Modulo per la presentazione delle osservazioni per i piani/programmi/progetti sottoposti a procedimenti di valutazione ambientale di competenza statale

ID: Codice procedura (ID_VIP/ID_MATTM): 12691

“Progetto di un impianto eolico denominato "Pitigliano" ubicato nei comuni di Pitigliano (GR) e Sorano (GR) costituito da 20 (venti) aerogeneratori di potenza nominale 7,0 MW per un totale di 140,0 MW con relative opere connesse ed infrastrutture indispensabili”

TESTO DELLE OSSERVAZIONI

Immagine 1. Vincoli ex art. 136 del CBC dal PIT della Regione Toscana e zona approssimativa dove è progettato l'impianto industriale.

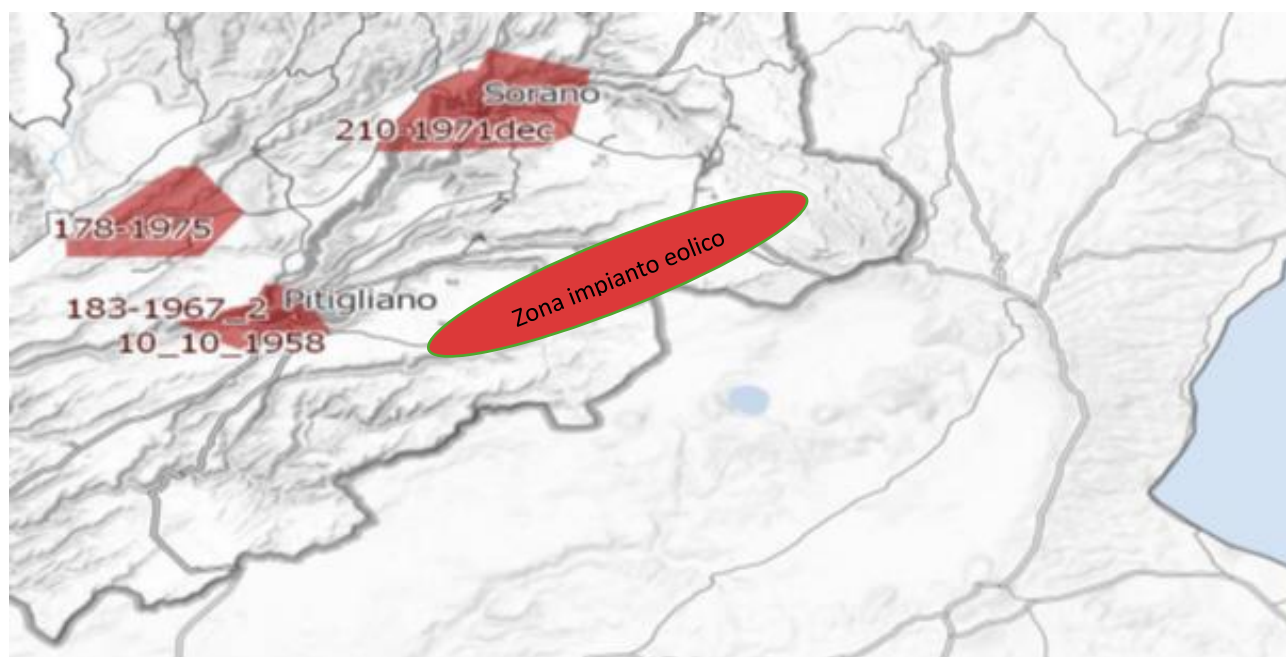
Inoltre, come sostiene la Proponente parte dell'impianto si verrebbe a trovare a 3,5 km dal centro abitato di Sorano. Infatti, tre degli aerogeneratori WTG 08, 09, 10 sono addirittura all'interno delle fasce di rispetto dei 3 km del suo vincolo paesaggistico di notevole interesse pubblico ex art 136 del CBC. Si evidenzia che così si crea

un'ulteriore incompatibilità con la tutela del Paesaggio.

Per quanto riguarda le numerose incompatibilità dell'impianto eolico "Pitigliano" con i copiosi e pregevoli beni culturali ed archeologici presenti e caratterizzanti questa parte di territorio tosco-laziale si rimanda alla documentazione prodotta dalla Proponente che ne individua una messe. Questo gran numero di beni culturali insieme ad altre peculiarità evidenzia in modo lapalissiano che l'impianto eolico "Pitigliano" con la sua essenza e carattere industriali nulla avrebbe a che vedere con il contesto paesaggistico, culturale, storico, economico e delle tradizioni agroalimentari. L'impianto industriale si caratterizzerebbe pertanto come elemento estraneo ed avulso oltre che dalla realtà storica ed economica di questo territorio tosco-laziale anche dalla sua stessa e radicata identità culturale.

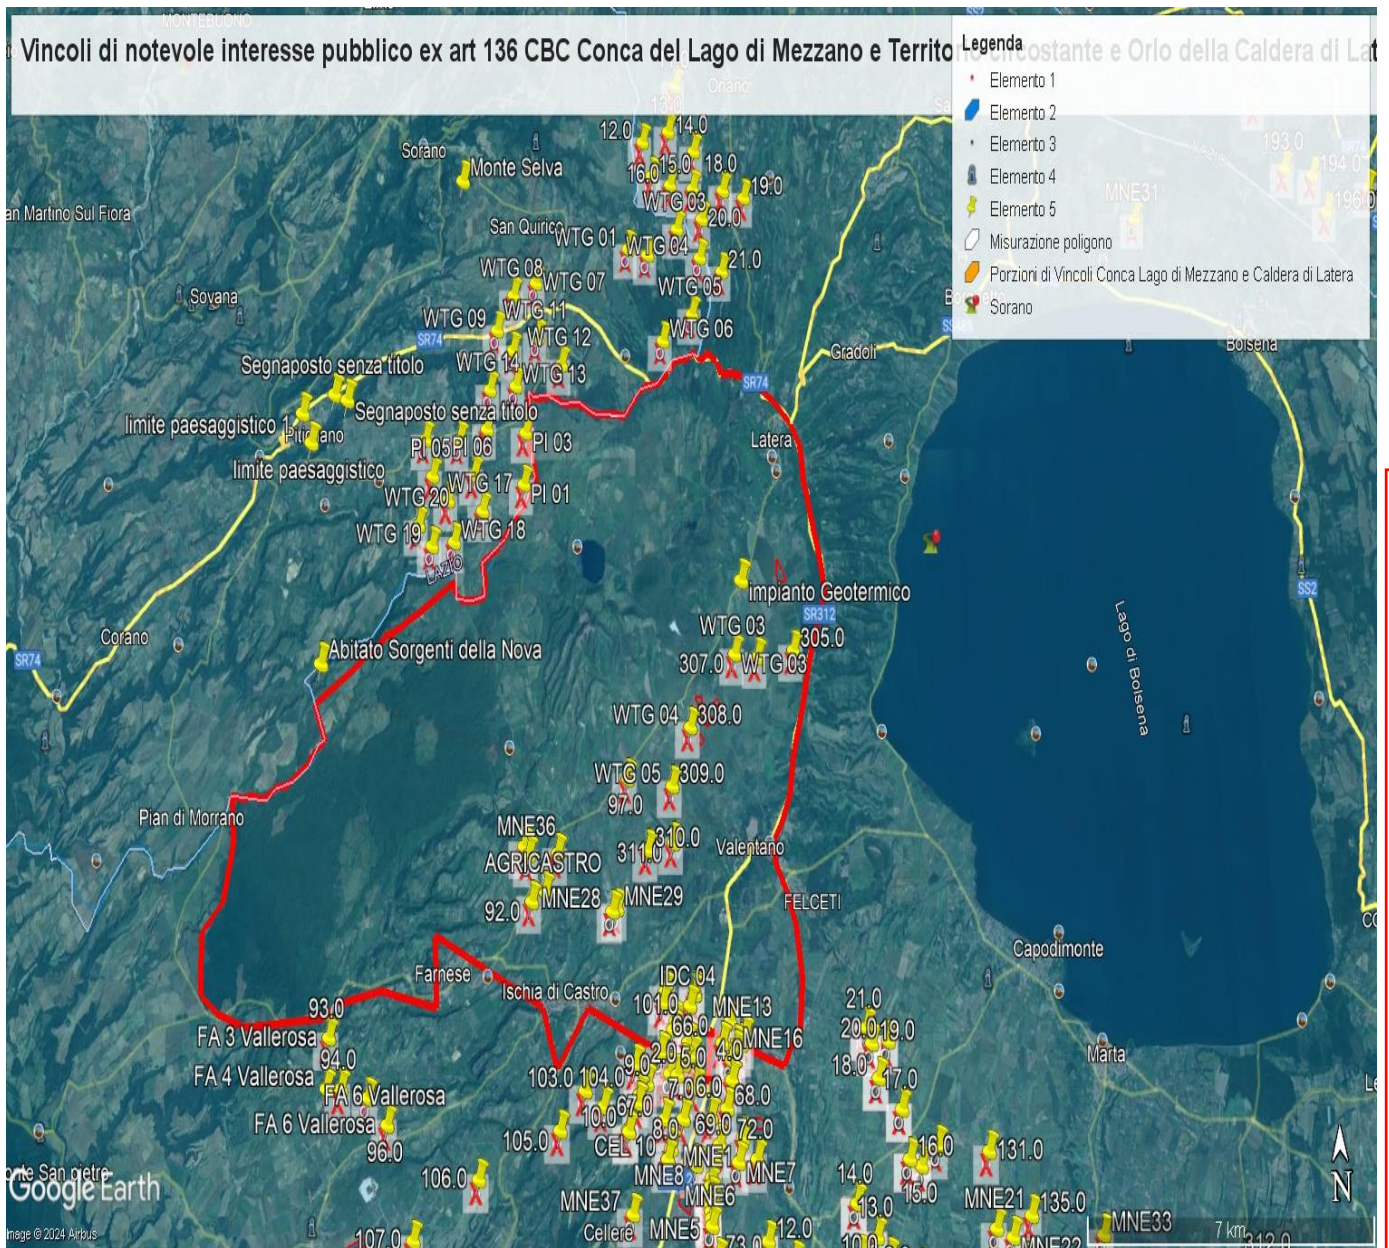
Il progetto è inteso essere realizzato in un'area caratterizzata da numerosi vincoli di carattere archeologico e non rispetta le dovute distanze da essi.

In generale, il progetto cozza contro l'esigenza di tutelare un paesaggio storico unico nel suo genere, per millenni plasmato dall'attività umana e dal suo integrarsi con le sue peculiarità naturali.

IMMAGINE n. 2 Impianto eolico industriale “Pitigliano” e distanze aerogeneratori dai Vincoli della Conca del Lago di Mezzano...

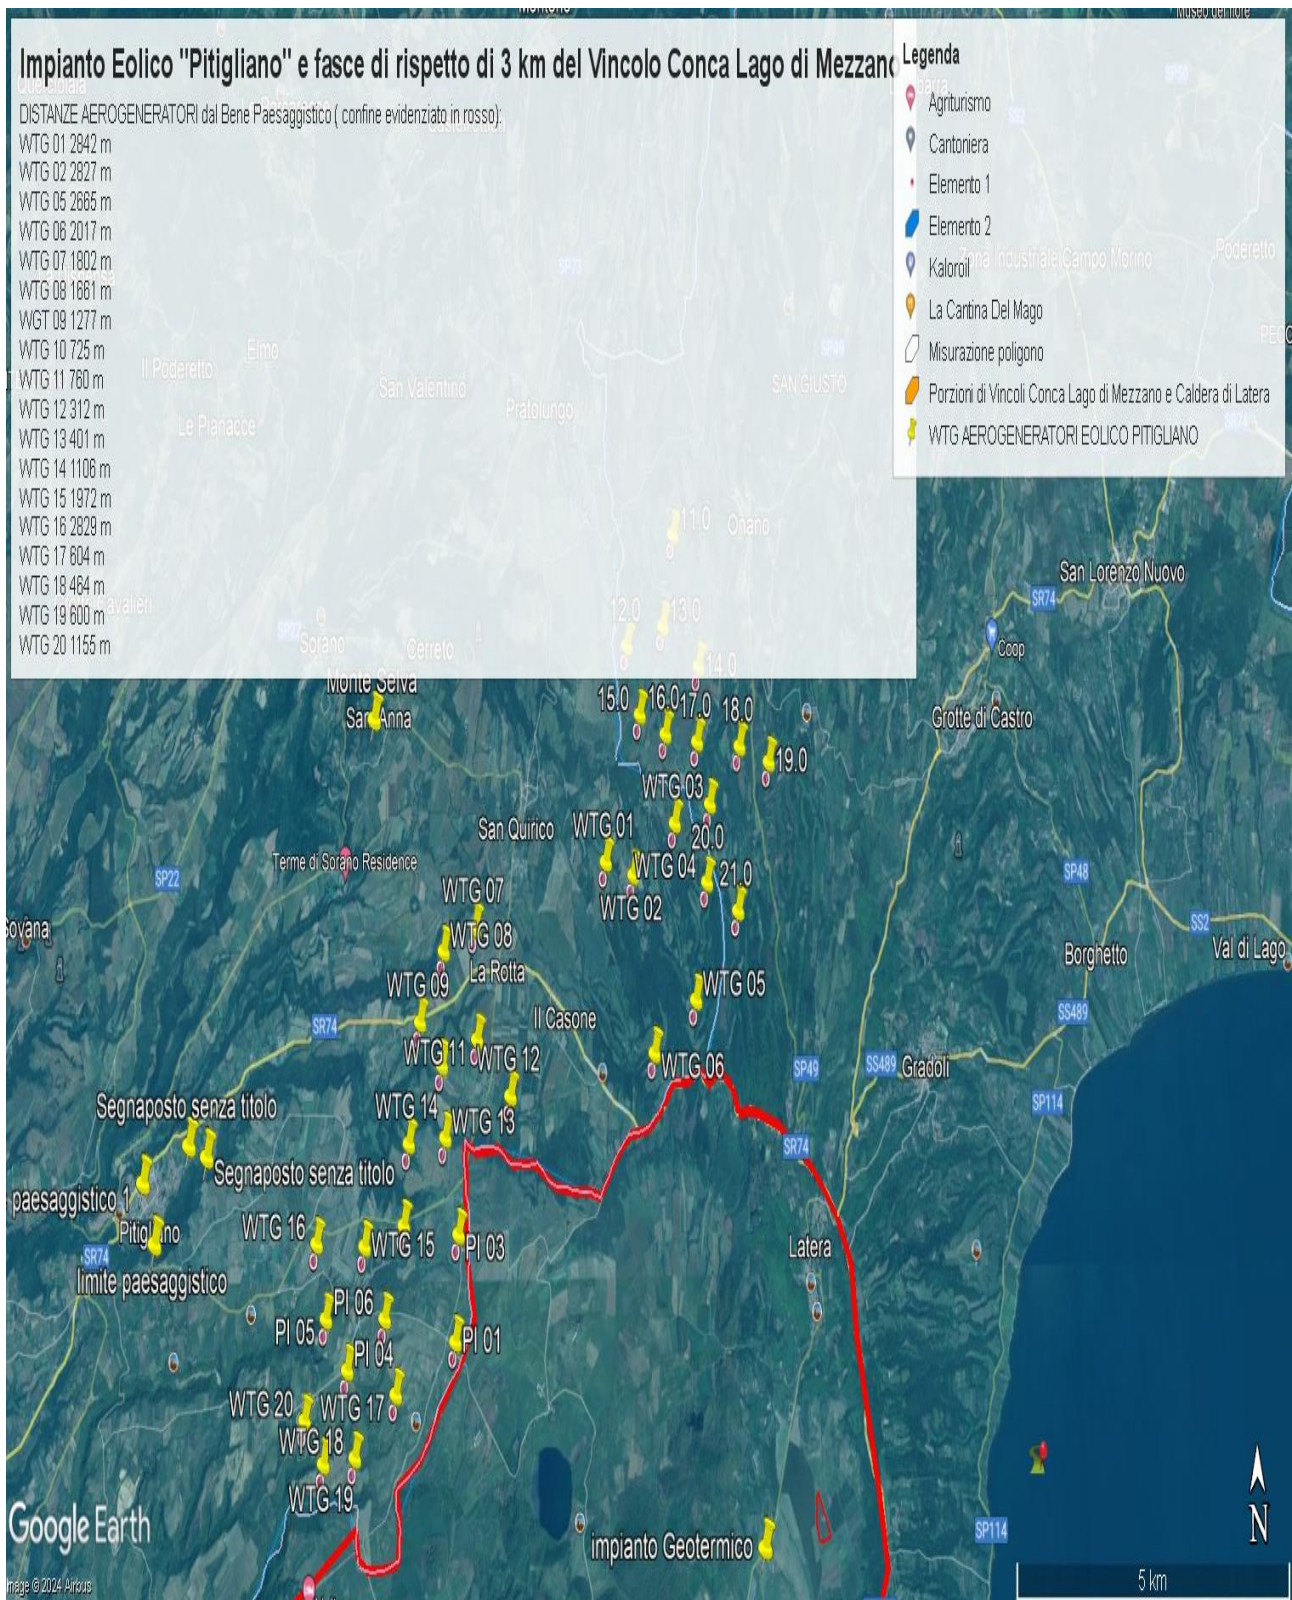
Come è illustrato nell'immagine si ribadisce che l'impianto industriale "Pitigliano" ricade completamente all'interno delle fasce di rispetto dei due vincoli di notevole

interesse pubblico e lambisce quelle di un terzo vincolo e quindi come affermato dal Consiglio di Stato nelle sentenze citate, l'impianto è insediato in area non idonea ai sensi dell'art. 20 comma 8 lettera c quater del D.Lgs. n. 199/2021 e ss.mm.ii al contrario di quanto sostiene la proponente.

IMMAGINE n. 3 Impianto eolico industriale "Pitigliano" e distanze aerogeneratori dai Vincolo "Orlo della Caldera di Latera.

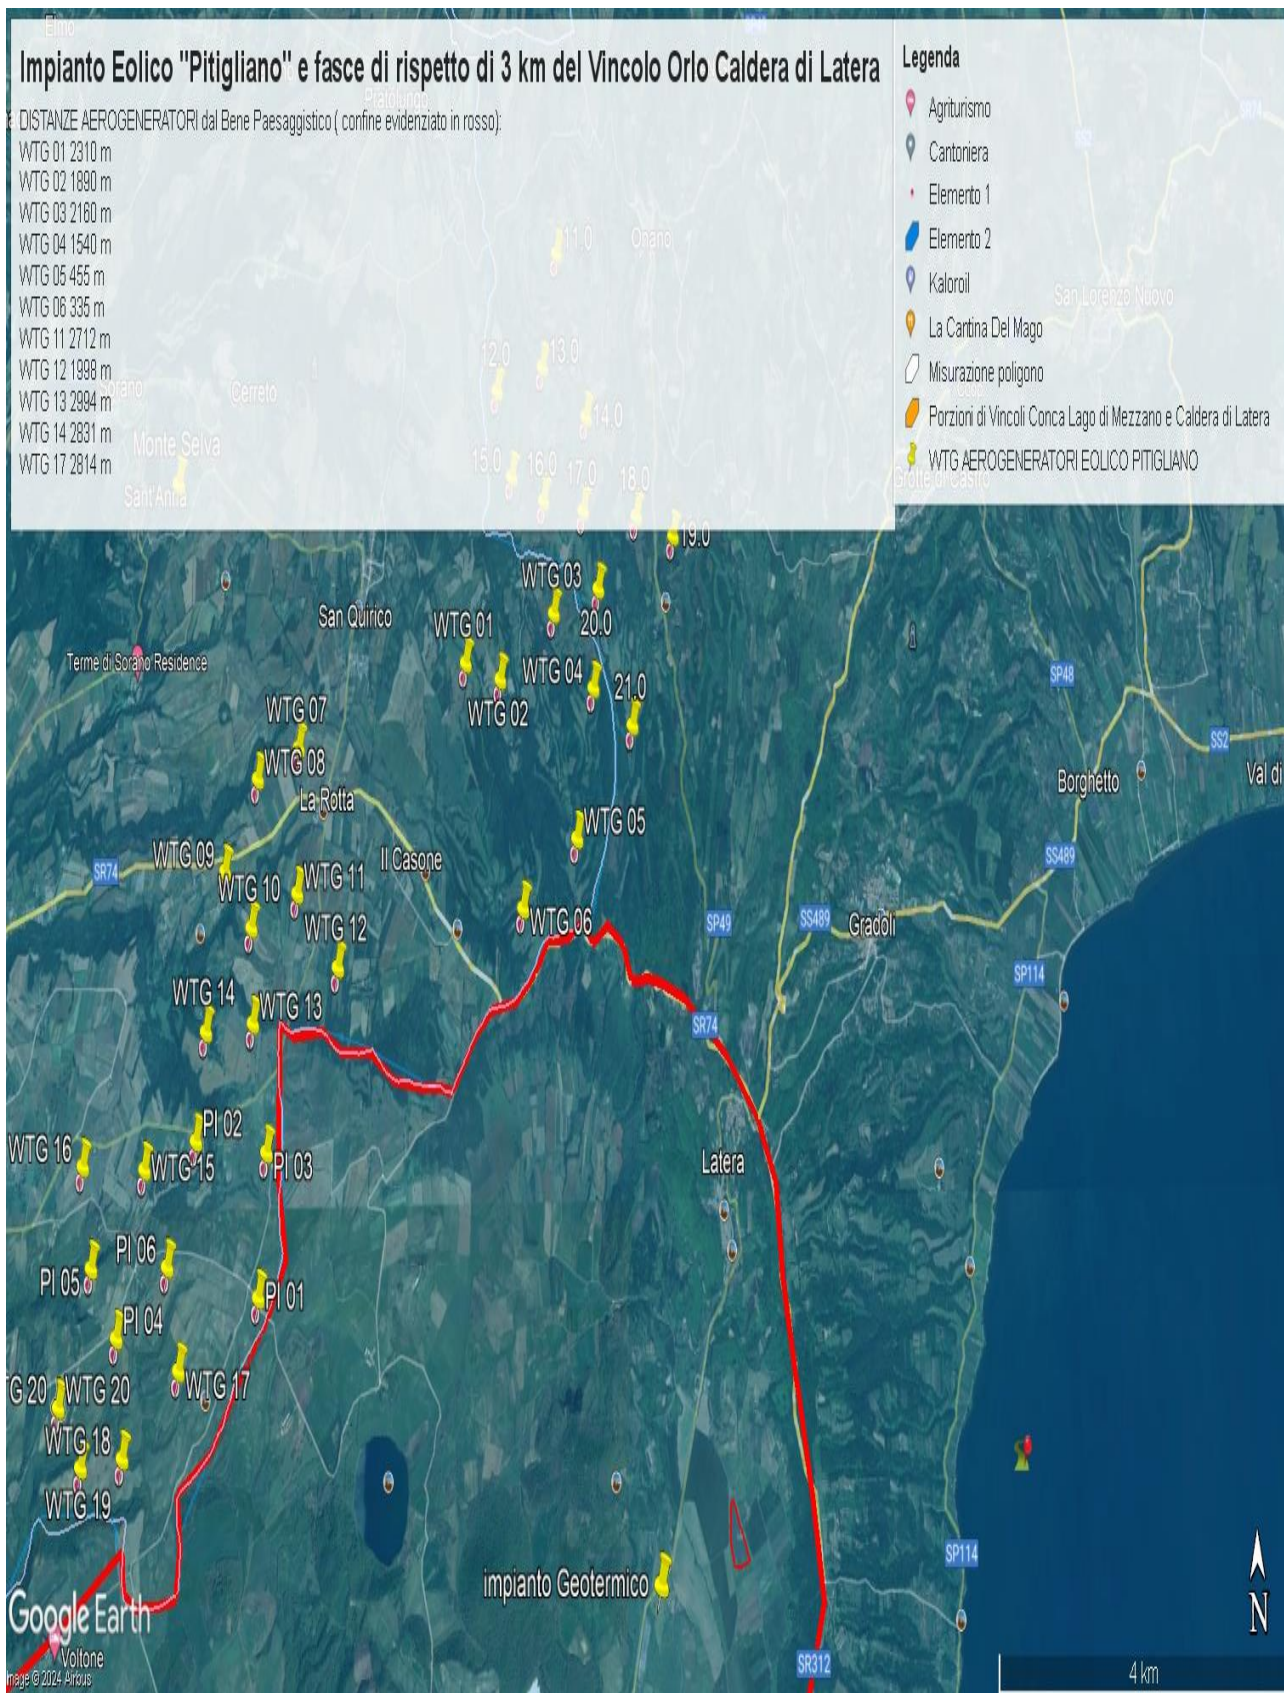
Concludendo, si evidenzia ancora che la proponente non effettuando la procedura prevista dalla Parte III delle Linee Guida nazionali ha ignorato un vincolo paesaggistico di notevole interesse pubblico istituito con un provvedimento del Segretariato regionale del Ministero della Cultura per il Lazio che ha emanato il Decreto di dichiarazione di notevole interesse pubblico n. 22 del 15.02.2024 ai sensi e per gli effetti dell'art. 136, co. 1, lett. c) e d) del decreto legislativo 22 gennaio 2004, n. 42, "Ambito paesaggistico, geologico e geomorfologico dell'orlo della caldera di

Si ricorda inoltre che il Vincolo dell'Orlo della Caldera di Latera ha cucito insieme i due vincoli enunciati e già esistenti della Conca del Lago di Bolsena (D.M. 24.10.1960 e D.M. 22.05.1985) e la Conca del lago di Mezzano e territorio circostante (DM 22.05.1976 "Conca del Lago di Mezzano e territorio circostante" e DM 22.05.1984 "Selva del Lamone") testimoniando, se ce ne fosse stato ancora bisogno, il notevole pregio paesaggistico di tutta l'area. Pregio paesaggistico arricchito dal valore naturalistico della confinante Riserva Naturale regionale "Selva del Lamone" con la sua Area Contigua e i vari siti Natura 2000 e le due aree di importanza internazionale per gli uccelli, IBA 099 Lago di Bolsena e la 012 Selva del Lamone. Inoltre, si segnala anche l'impatto sulle tradizioni agroalimentari con la zona DOC vino bianco di Pitigliano, del Pecorino Toscano DOP, dell'olio extravergine di oliva DOP Canino, la Lenticchia di Onano, il vino "Aleatico" e il fagiolo del Purgatorio di Gradoli e altri pregiati prodotti tipici locali del Biodistretto del Lago di Bolsena che comprende anche i Comuni laziali interessati dall'impianto industriale.

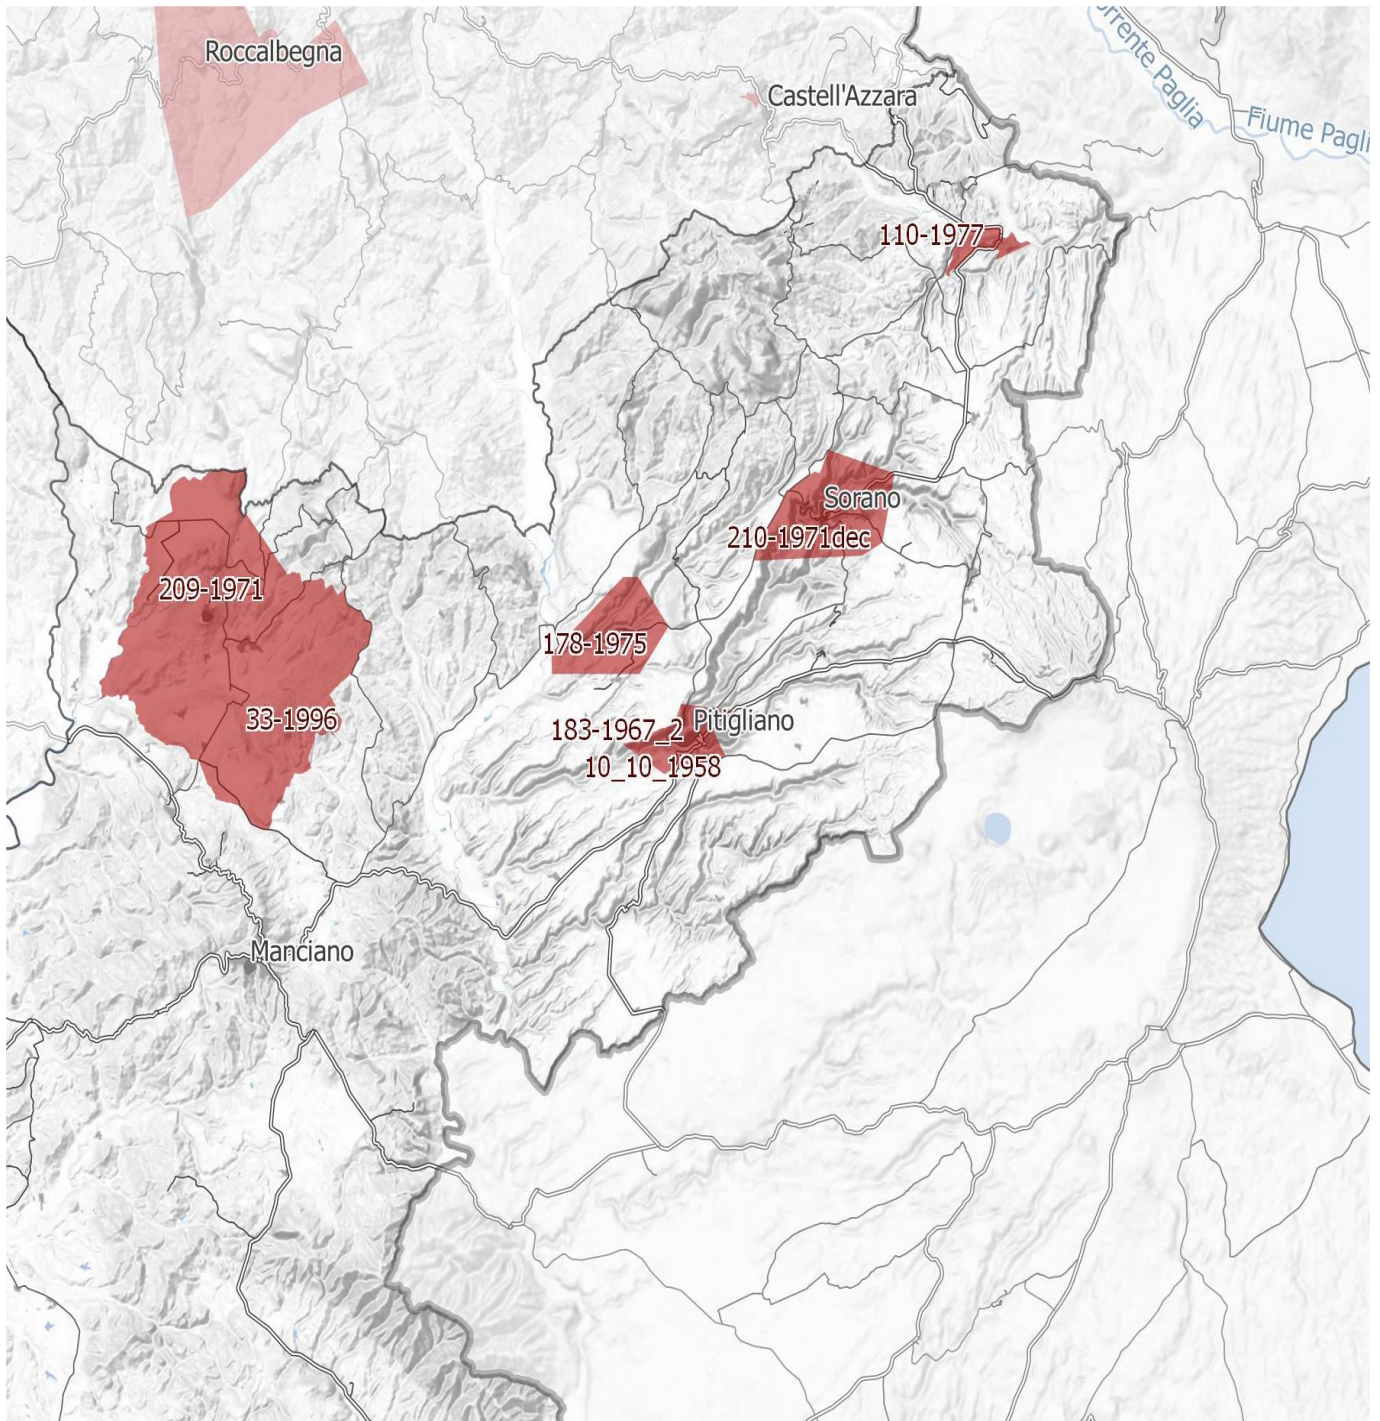
Al contrario di quanto sostiene la proponente, si evidenzia che l'impianto eolico industriale citato non solo ricadrebbe con tutti e 20 gli aerogeneratori all'interno delle fasce di rispetto di 3 km di due vincoli paesaggistici di notevole interesse pubblico esistenti nella Regione Lazio e con una parte di essi nel vincolo paesaggistico del Centro abitato di Sorano (GR) quindi in aree non idonee all'installazione di impianti di energia rinnovabile. Addirittura, alcuni aerogeneratori sarebbero ubicati a poche centinaia di metri dai perimetri dei due vincoli paesaggistici laziali ex art 136 del CBC. Ma la non idoneità dell'area non sarebbe certificata soltanto da questi vincoli paesaggistici ma anche dalle fasce di rispetto dei Beni della Parte seconda del CBC numerosi nel territorio interessato dal progetto dell'impianto eolico. Infatti la Proponente a pag 11 del SIA scrive: *"L'area interessata si trova all'esterno delle aree SIN individuate in Toscana e dista circa: 2,8 km dal centro abitato di Pitigliano, 2,7 km dal centro abitato di Onano, 2,8 km dal centro abitato di Latera"*. Quindi l'impianto come certifica la proponente potrebbe ricadere all'interno delle fasce di rispetto dei Centri Storici dei paesi citati e comunque li lambirebbe. Incompatibile sarebbe l'ubicazione di una parte del cavidotto che ricadrebbe nelle fasce di rispetto

del vincolo paesaggistico di notevole interesse pubblico del Centro Storico di Pitigliano. Considerando che le Regioni grazie al Decreto interministeriale nell'emanazione della legge sulle aree idonee e non idonee hanno la facoltà di estendere le fasce di rispetto dei Beni del CBC fino a 7 km per alcuni di essi non è da escludere che gli aerogeneratori del progetto eolico, essendo ancora in itinere, tra qualche mese si troverà ancora con ulteriori incompatibilità oltre alle numerose già esistenti. Questa possibilità di estensione delle fasce di rispetto fino a 7 km per i Beni del CBC da parte delle Regioni diventa particolarmente probabile per il Centro Storico di Pitigliano famoso nel mondo come dimostra anche il prestigioso riconoscimento insieme a Sovana e Sorano nell'elenco dei siti del World Monuments Found (WMF) prestigiosa istituzione con sede a New York che svolge un ruolo complementare a quello dell'Unesco. La stessa considerazione per il Centro storico di Pitigliano ovviamente vale sia per Sorano che per Sovana.
